## **Dodatečné informace IV. k Soutěžním podmínkám veřejné architektonické soutěže o návrh řešení s názvem**

### **„Veřejná architektonická soutěž o návrh řešení Centra přírodovědných a technických oborů (CPTO)“**

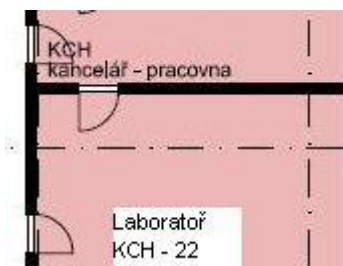
12.	<p><b>Dotaz</b> (ze dne 06. 03. 2015):</p> <ol style="list-style-type: none"> <li>1. Jak probíhá výuka ve výukových laboratořích (především těch větších – 70-100 m<sup>2</sup>, např. KBI-11, KBI-15, KCH-28 až KCH-32)? Jaké je obvyklé uspořádání stolů? Jaká je ideální proporce místnosti – je to svým charakterem spíše přednášková místnost (vzhledem k projekční ploše), nebo může mít „protáhlejší“ tvar?</li> <li>2. KGEO-20 CEVRAMOK – o co se jedná? Co znamená umístění u VOdd?</li> <li>3. KCH-22 – kde lze nalézt zmíněný „obrázek v přiloženém textu“?</li> <li>4. Nebylo by prosím možné, vzhledem ke komplikovanému stavebnímu programu, prodloužit lhůtu pro zasílání dotazů?</li> </ol> <p><b>Odpověď</b> (ze dne 10. 03. 2015):</p> <p><b>Ad 1)</b> Jak již bylo uvedeno v odpovědi na dotaz č. 4. ze dne 2. 3. 2015, výuka, která bude probíhat v laboratořích, nebude výuka masového charakteru, ale většinou po malých skupinách do 10 osob. Pouze v případě počítačových výukových laboratoří a v případě některých chemických laboratoří pro praktickou výuku bude kapacita studentských míst v laboratořích vyšší (maximálně do 30 osob - studentů). V případě <b>oborů biologie a chemie</b> je obvykle uspořádání laboratorních stolů stejné, jako je rozmístění laboratorních stolů ve</p>

výzkumných laboratořích, ale s dostatečným prostorem pro pohyb studentů a vyučujících mezi laboratorními stoly, při zajištění požadovaného vybavení a v souladu s platnými normami. Shrnutí, neměly by to být místnosti s proporcí typu „přednášková místnost“, vzhledem k uspořádání stolů a případné projekční plochy, ale typu „laboratoř“, tedy mohou být i protáhlého tvaru.

Naopak v případě **počítačových výukových laboratoří** předpokládáme místnosti s příčným rozmístěním stolů pro studenty, které mají charakter spíše přednáškové místnosti (vzhledem k projekční ploše).
